国際宇宙ステーション(ISS)に提供する実験装置 (汎用宇宙曝露実験用ハンドレール取付機構 (ExHAM))に関する安全審査結果について

平成26年1月28日(A改訂)

独立行政法人
宇宙航空研究開発機構

ExHAM;
Exposed Experiment Handrail Attachment Mechanism

UNQ-ExHAM-01: ハンドホールドからのExHAMの不意な放出

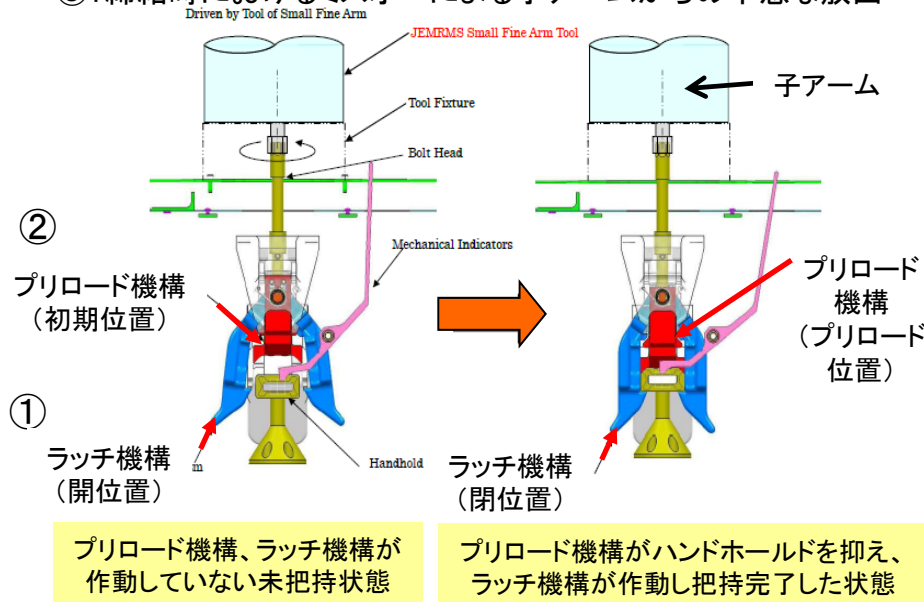
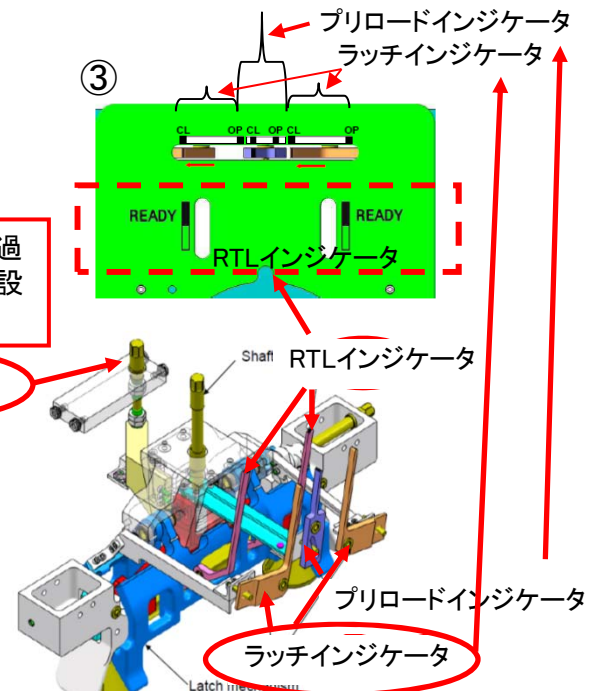
- ①: 締結時におけるラッチ機構の故障
- ②: 締結時におけるプリロード機構のジャミング
- ③: 締結時におけるミスオペによる子アームからの不意な放出

安全審査φ01の過程で、EVA対応設計に変更した。

ラッチインジケータは当初は1つだったが、安全審査φ01の過程で、2つに設計変更した。

制御	検証
①-1, ②-1 ISS共通の要求に基づく機構設計 (1故障許容相当)	①-1, ②-1 解析及び試験結果(機能、ランダム振動、熱真空、寿命)を確認
①-2 ラッチ不良時には子アームによりラッチ機構を再解放し、その後船内へ持ち帰る (運用制御)	①-2, ②-2, ③ 運用制御合意文書を確認
②-2 プリロード機構のジャミング時は、EVAクルーによりプリロード機構を解放し、その後、船内へ持ち帰る (運用制御)	②-2, ③ 機構解析、機能試験、現品確認の結果を確認
③ プリロード機構及びラッチ機構の把持状態を表示するインジケータによる目視確認 (運用制御)	③ 視野解析結果を確認

図3-1 EVAクルーの移動経路

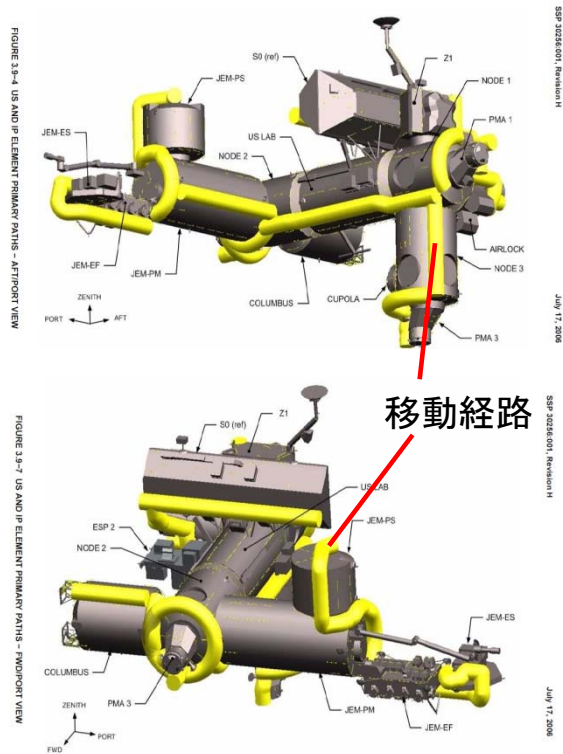
宇宙飛行士の船外活動(EVA)中のキック荷重が負荷された場合、ハンドホールドのブラケットの強度余裕が負となり、要求を満足しない(詳細は添付5参照)。これについては、以下により受入可能と判断した。

- (1)ハンドホールドのブラケットは2つあり、破壊するのは1つのみ(ハンドホールドが破断しExHAMが外れて飛んでいくことはない)。
- (2)使用するハンドホールドはEVAクルーの移動経路ではない(図3-1)。
- (3)EVAクルーによるExHAMの解放時には、EVAクルーの姿勢から、キック荷重は負荷される恐れはない(図3-2)。
- (4)手順書でクルーに注意喚起する。

図4-1 鋭利端部

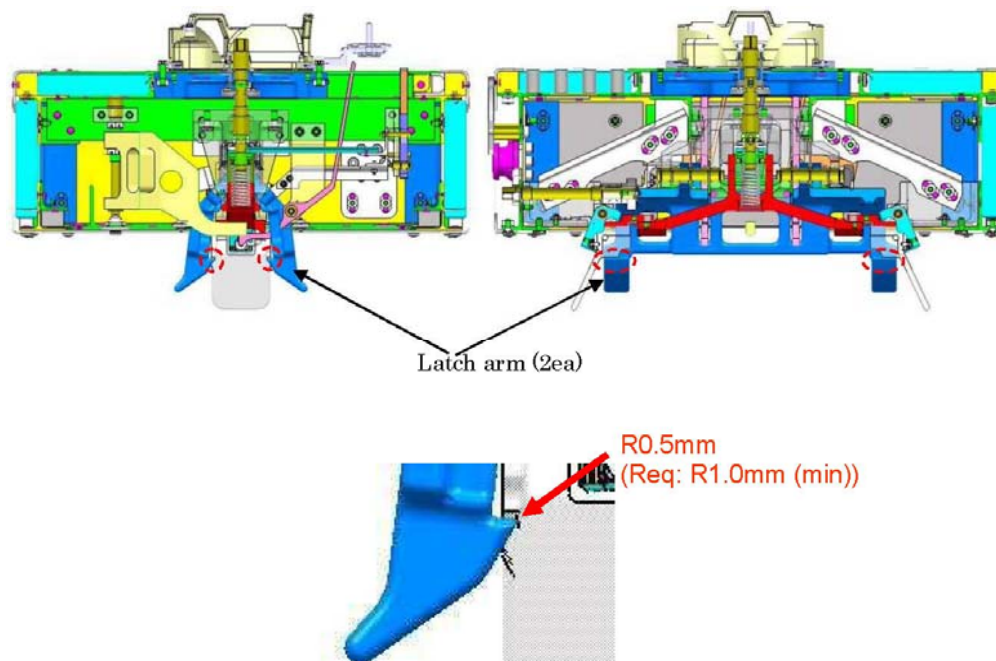
ラッチアームの一部が鋭利端部の要求を満足できない(図4-1)。これについては、下記により受入可能と判断した。

- (1)ロボットアームによるExHAM取外し作業に失敗した場合のみ、クレーによる船外活動が必要になる。取り外されたExHAMはバッグに保管されるため、鋭利端部にクレーが触れるおそれはない。
- (2)ラッチアームの鋭利端部は、クレーの触れにくい位置にある(図4-1)。
- (3)鋭利端部をクレーの接触禁止エリアとして識別する(図4-2)。
- (4)ラッチアームの接触がハンドホールドに鋭利端部を生じさせないことを試験により確認している。

添付5 ; ハンドホールドの構造解析結果

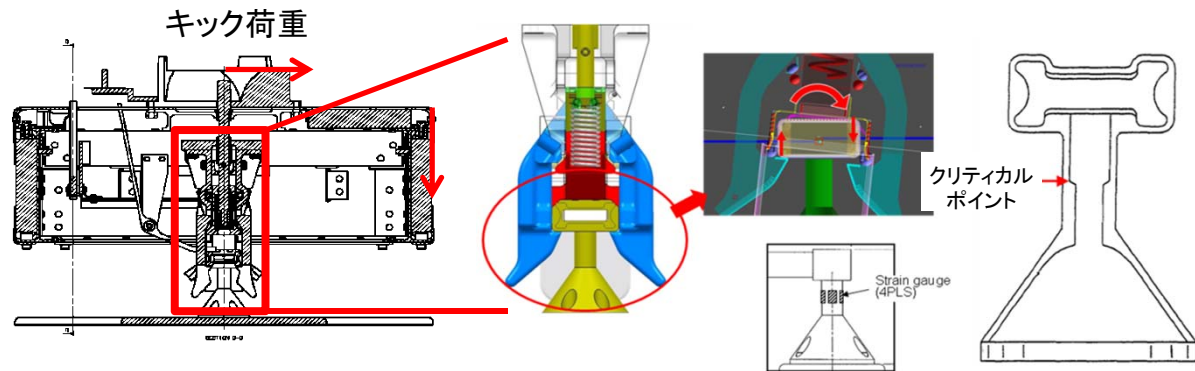
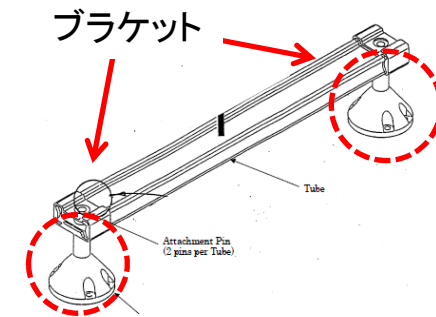
case	荷重条件	最大許容応力 [MPa]	ハンドホールドブラケットの 強度余裕(M.S.)	
			+Y	-Y
1	125 lb (×安全率1.5)	648.1	0.08 > 0	-0.18 < 0
2			0.39 > 0	-0.02 < 0

ハンドホールドのブラケットは2つある(+Y, -Y)。-YのM.S.は負となるが、+YのM.S.は正である。
